BGR.Z.271.6.2015

Dotyczy zamówienia pn. „Częściowa Termomodernizacja Budynku Gminnego przy ul. Ks.B.Bilińskiego 2 w Komprachcicach”

ELEWACJA POŁUDNIOWO - WSCHODNIA

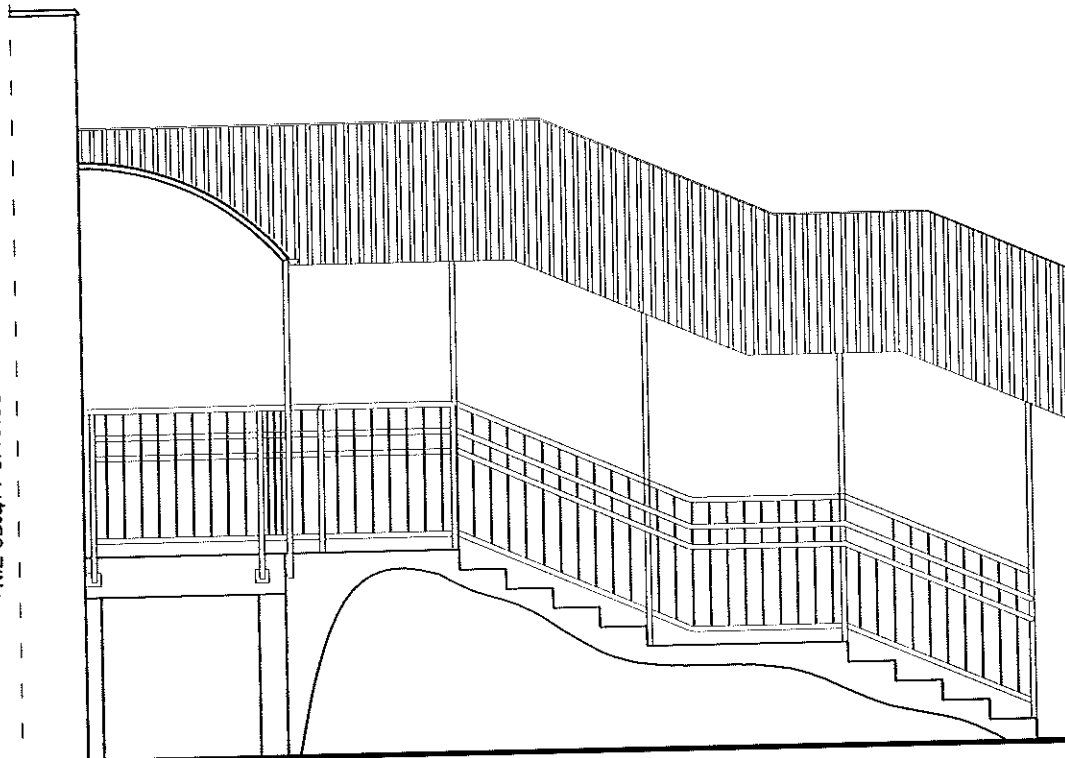
Poz. przedmiaru nr 26 – proszę o załączenie rysunku balustrady, aby móc ją rzetelnie skalkulować.

Zamawiający załącza do niniejszej odpowiedzi rysunek poglądowy rodzaju balustrady („stylu”) oraz zdjęcia obecnie istniejącej balustrady.
